Modulo per la presentazione delle osservazioni per i piani/programmi/progetti sottoposti a procedimenti di valutazione ambientale di competenza statale

ID: Codice procedura (ID_VIP/ID_MATTM):10844

Impianto per la produzione di energia elettrica da fonte eolica, costituito da 6 aerogeneratori della potenza complessiva di 37,2 MW, un sistema di accumulo da 25 MW e relative opere connesse in località "Rempillo" nel comune di Pitigliano (GR).

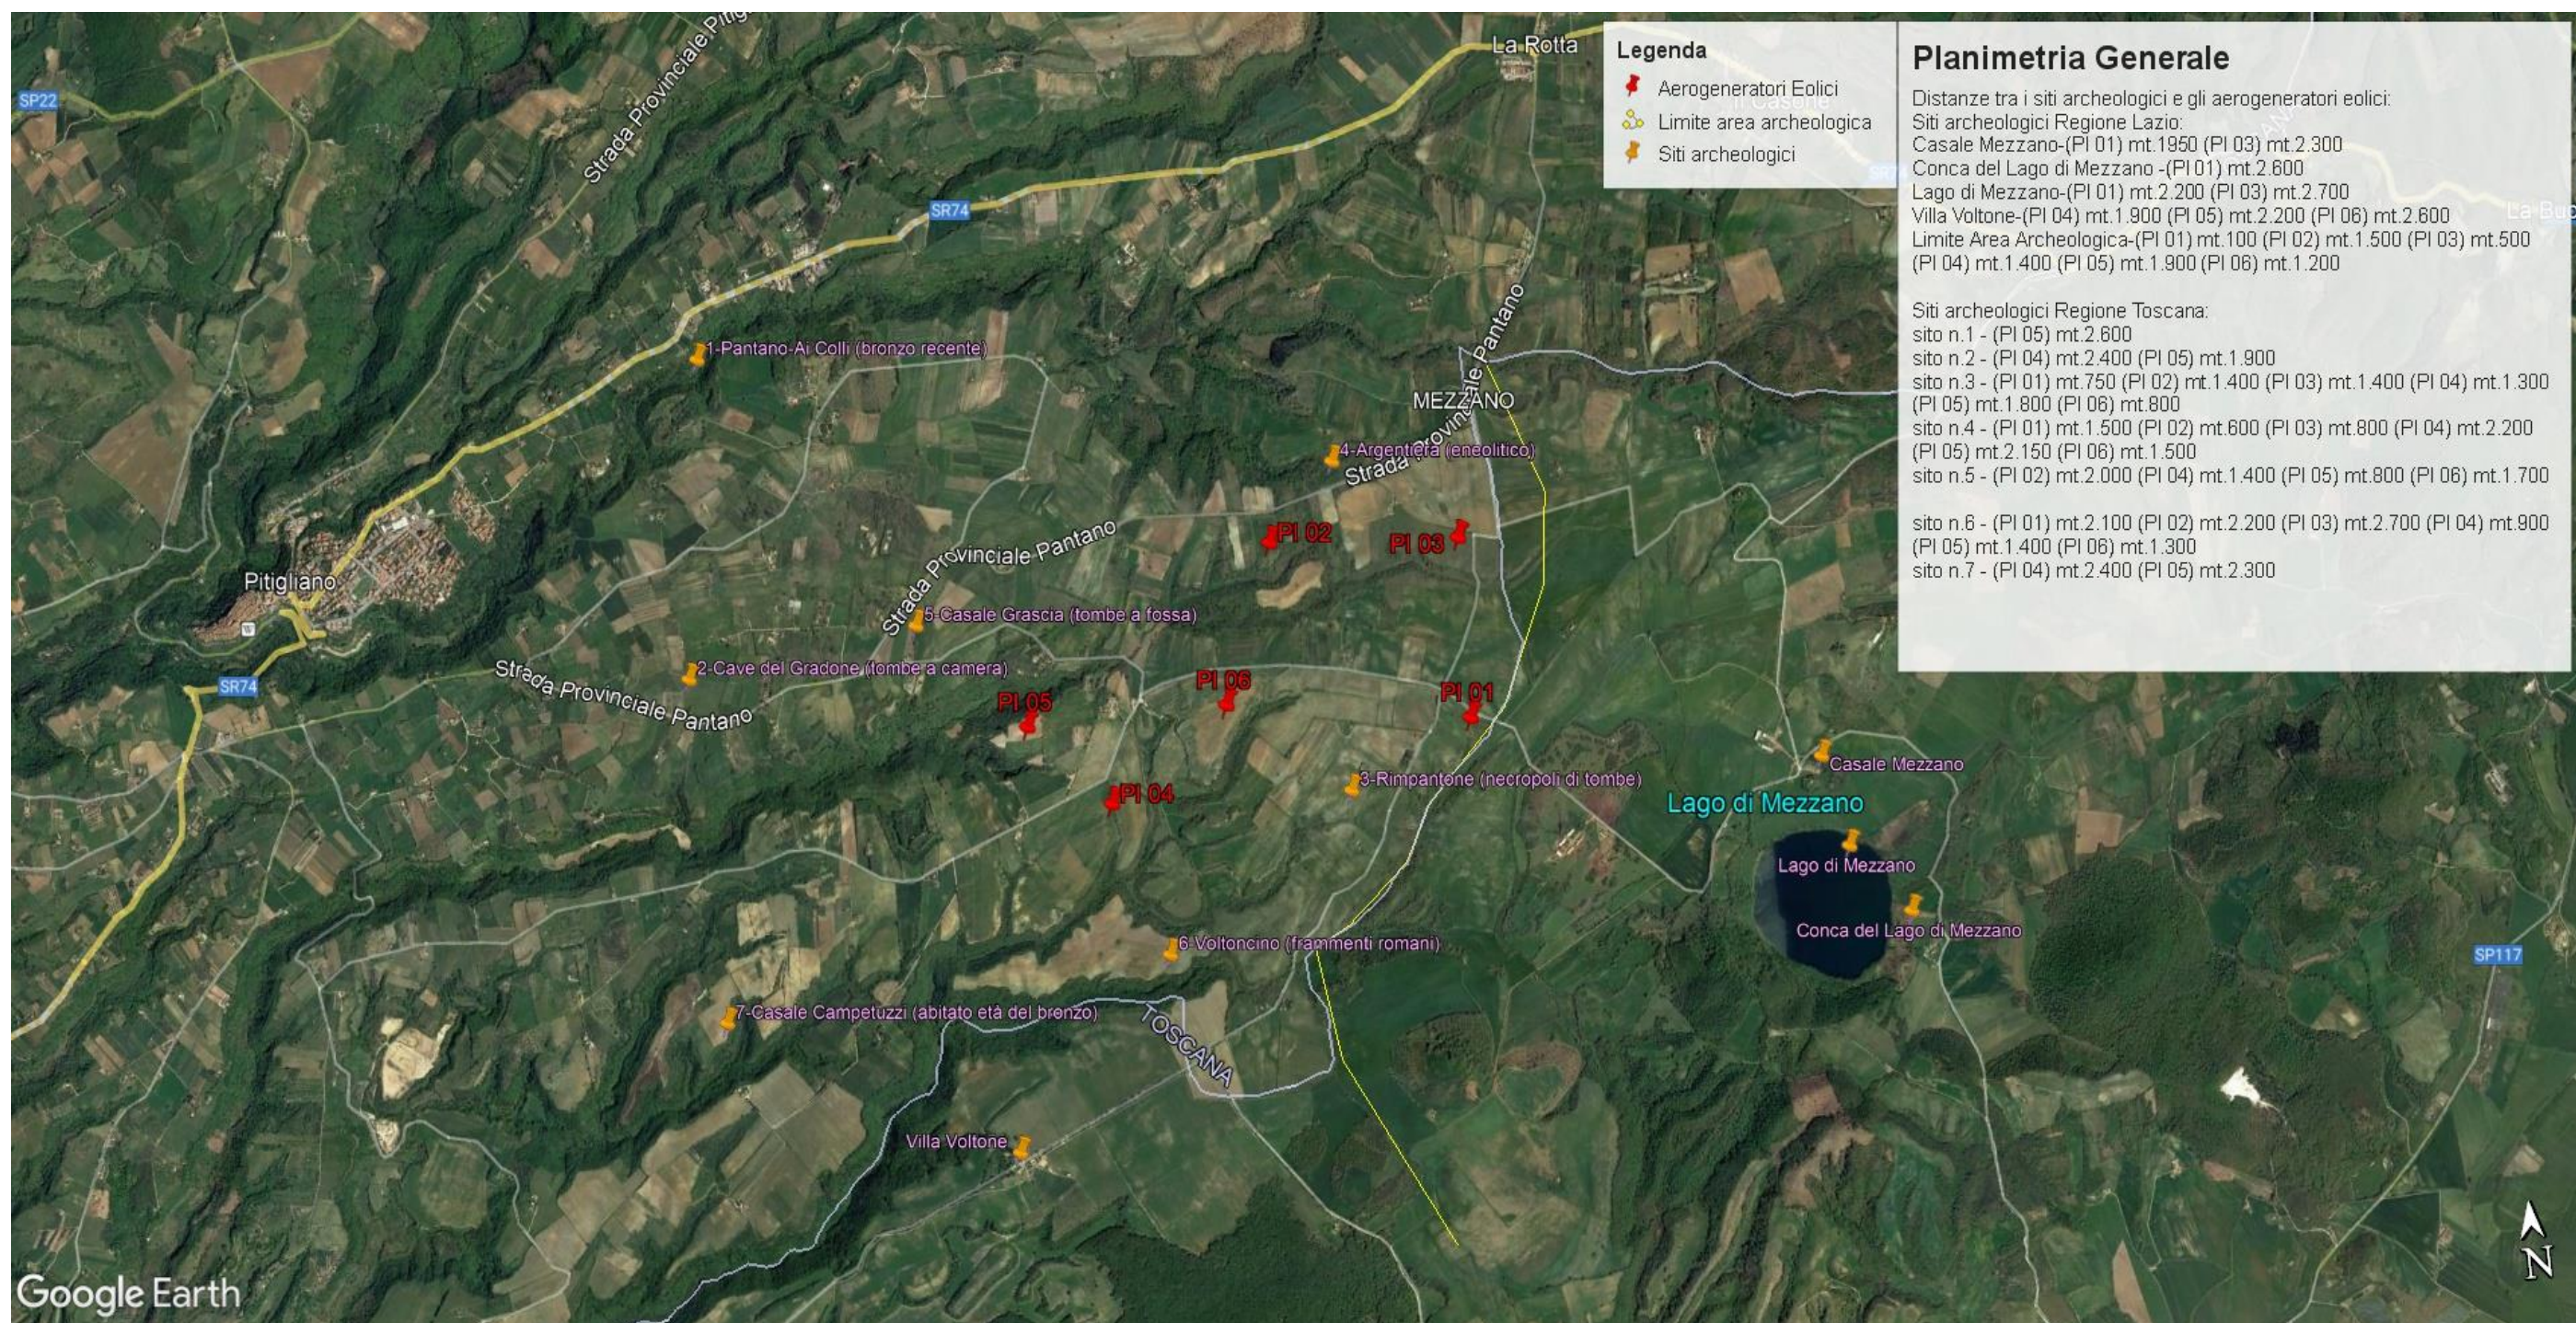
Inoltre, la zona in cui insisterebbe l'impianto eolico industriale Rempillo è compresa nelle fasce di rispetto di 3 km di diversi beni archeologici tutelati dalla parte II del Codice dei Beni Culturali (vedi Allegato, immagine n. 3). Inoltre le pale P04 e P05 ricadono all'interno di un'area archeologica che la Proponente vorrebbe cancellare per il semplice fatto che non è riportata nel documento regionale ma nel documento provinciale come meglio dettagliato nell'Osservazione n. 5. Alla luce di quanto documentato appare chiaro quindi che la collocazione dell'impianto non ha tenuto conto alcuno dei vincoli dell'area nella quale è stato progettato e l'inserimento dell'impianto eolico nel paesaggio e sul territorio non è corretto (Allegato IV delle Linee guida nazionali di cui al D.M dello Sviluppo economico del 10.09.2010).

Le zone di interesse archeologico evidenziate nell'immagine n. 3 a cui si aggiungono anche l'importante abitato protostorico di Sorgenti della Nova e Ruderì del Castello altomedioevale che si trovano a circa 4 km dalle aree in cui è stato progettato l'impianto eolico industriale. Poco più lontano i resti del castello medioevale “Morroneccio”. Nell'area vasta le preziose necropoli eneolitiche (Poggi Alti) ed etrusche di Pitigliano, Sovana e Sorano.

Immagine n. 4 Situazione di saturazione da impianti FER nella provincia di Viterbo. Non sono riportati gli impianti fotovoltaici e agrivoltaici che hanno inciso per buona parte nel cumulo di impianti FER per superare già nel 2023 gli obiettivi del PNIEC assegnati alla Regione Lazio per il 20230.

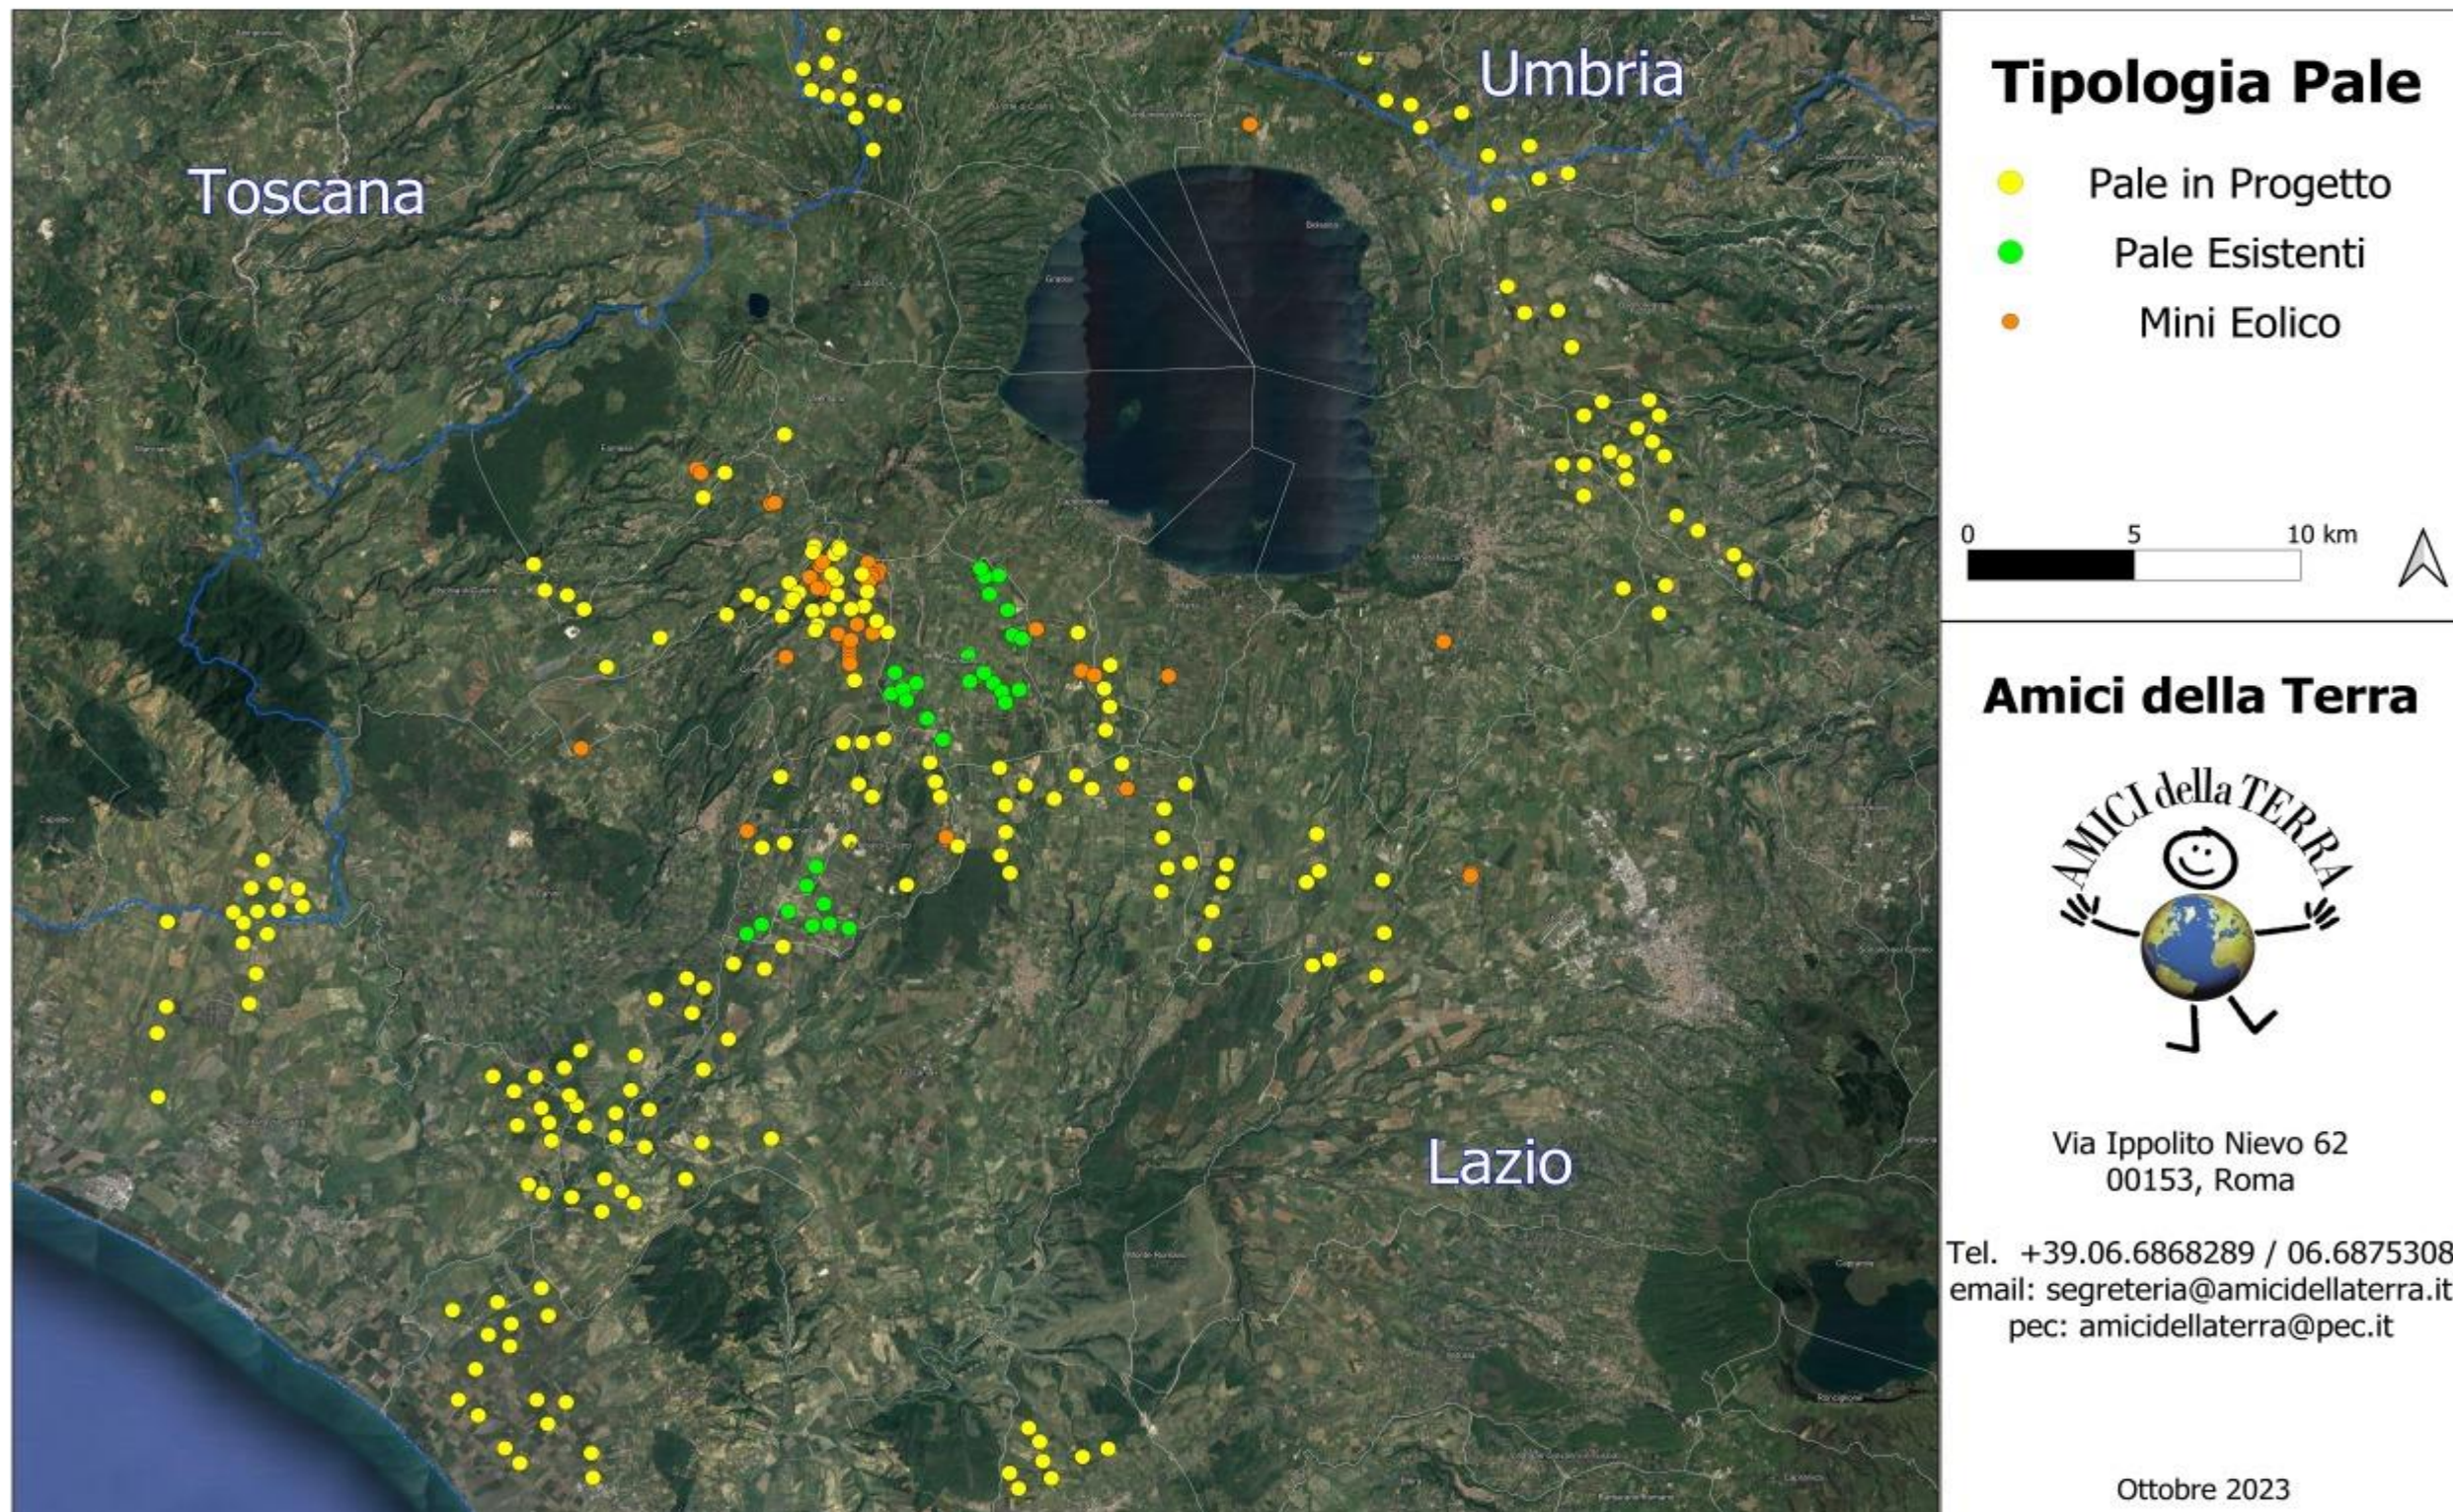
CONSIDERATO che il cumulo degli impianti FER installati e autorizzati, in particolare nella Provincia di Viterbo, rappresenta una elevata criticità per la sostenibilità ambientale di ulteriori eventuali iniziative, in relazione all'equilibrio tra le vocazioni territoriali e gli obiettivi energetici;

Quindi anche la Regione come Ente deputato dalla normativa nazionale a legiferare sulle aree idonee e non idonee si è espressa riguardo al fatto che abbia assolto ai doveri e alle quote stabilite dal PNIEC e in ambito regionale la provincia di Viterbo è stata quella con il più alto tasso di impianti FER tra tutte e quindi ormai satura ed il cumulo degli impianti FER installati, autorizzati e in progetto

rappresenta una elevata criticità per la sostenibilità ambientale di ulteriori eventuali iniziative. L'impianto eolico "Rempillo" pur essendo "esterno al confine provinciale e regionale ma nelle sue immediate vicinanze (a soli 100 metri i primi due aerogeneratori) oltre ad impattare sul territorio e sulle economie di tre Comuni del Lazio (Farnese, Valentano e Latera) si trova nelle fasce di rispetto dei Beni di notevole interesse pubblico come si è evidenziate nelle Osservazioni nn. 1 e 2 e crea anche degli impatti negativi anche sui beni naturalistici come verrà dettagliato nell'Osservazione n. 4. Inoltre andrebbe a sommarsi al già enorme cumulo di impianti eolici e fotovoltaici e geotermici che già creano una elevata criticità ambientale nella provincia di Viterbo e interferiscono anche con il territorio toscano come si può vedere dalle immagini nn. 4 e 5 dell'Allegato n. 1.
